Granskningsutlåtande

Utfärdat: 2022-11-17
Diarienummer: 0391/13
Aktbeteckning: 2- 5598

Detaljplan för skytteanläggning inom stadsdelen Kallebäck i Göteborg

Figur 1 – Ledningssträcka vilken bedöms krävas läggas om i syfte att öka kapaciteten.

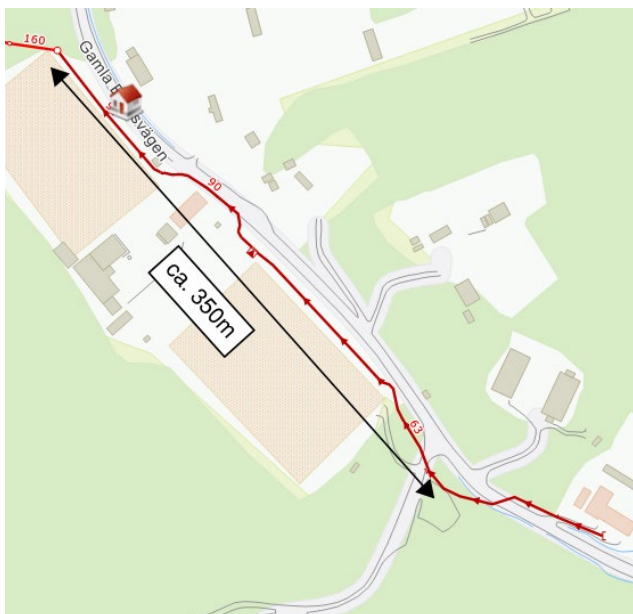
- Planbeskrivningen, rubrik Vatten och avlopp, s 27: Under rubriken bör det framgå att kapaciteten på befintligt ledningsnät bedöms vara otillräcklig och måste ökas om utbyggnad enligt plan ska ske. Se mer information under Allmänna VA-ledningar i detta yttrande.

Planområdet är försörjt med allmänt VA-ledningsnät, anslutning kan ske till Gamla Boråsvägen. Sedan samrådsskedet har exploitörens bedömda flöde för spillvatten ökat vilket innebär att en längre ledningssträcka behöver kapacitetshöjas om utbyggnad enligt plan ska ske. Totalt bedöms ca. 350m trycksatt spillvattenledning i Gamla Boråsvägen läggas om i större dimension för att klara av tillkommande flöde (se figur 1 för ungefärlig ledningssträcka).

Kommentar: Förvaltningens önskemål om justeringar av planbeskrivningen har införts. Planbestämmelse om vändplats införs inte inför antagande då det kan konstateras att planerad parkeringsyta samt körbara ytor som inte avses för parkering angränsande i norr och öster till parkeringsytan är dimensionerade, placerade och reglerade för att iordningsställas för vändning av större fordon som bussar eller sopbilar. Inom ramen för bygglovsprövning säkerställs att tillräckliga och fullgoda ytor för ändamålet har tillskapats av exploatör.
